监理工程师通知单

工程名称：天津市滨海新区杨家泊镇通威渔光一体现代（海水）渔业园（光伏部分）项目

编号：TJYJP-CZZH-TZD-041

内容：关于高庄支架组件质量问题事宜

檩条混装

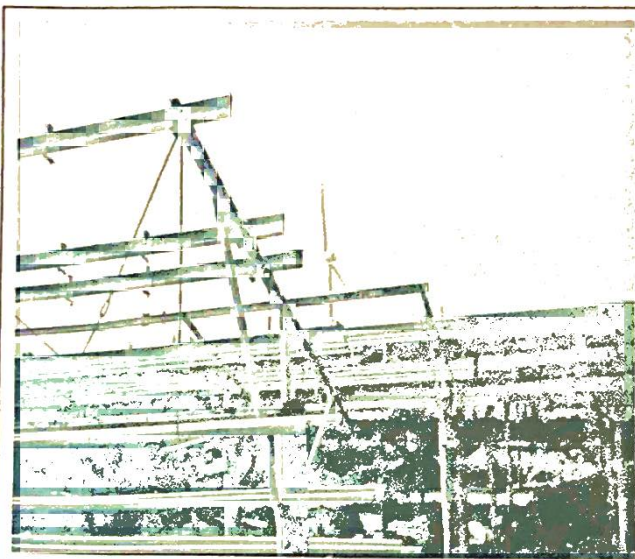
- 1、高庄区域组件有被风吹损脱落情况。
- 2、已安装完成的阵列，个别组串斜梁与檩条缺少紧固件，已有吹损情况，不符合设计要求，存在质量隐患。
- 3、现场支架安装检查发现有同一组串上有不同型号檩条混装情况，不符合设计要求。
- 4、检查发现 23#区有一根支架基础预应力管桩损坏混凝土破洞情况，存在质量安全隐患。
- 5、支架组件安装不平整、观感差。
- 6、其它未尽事宜请自查自纠。

现要求以上问题，严格按照设计及相关规范要求整改落实完成。限你单位立即整改于 2020 年 06 月 09 日前整改回复本项目建设单位及监理部。
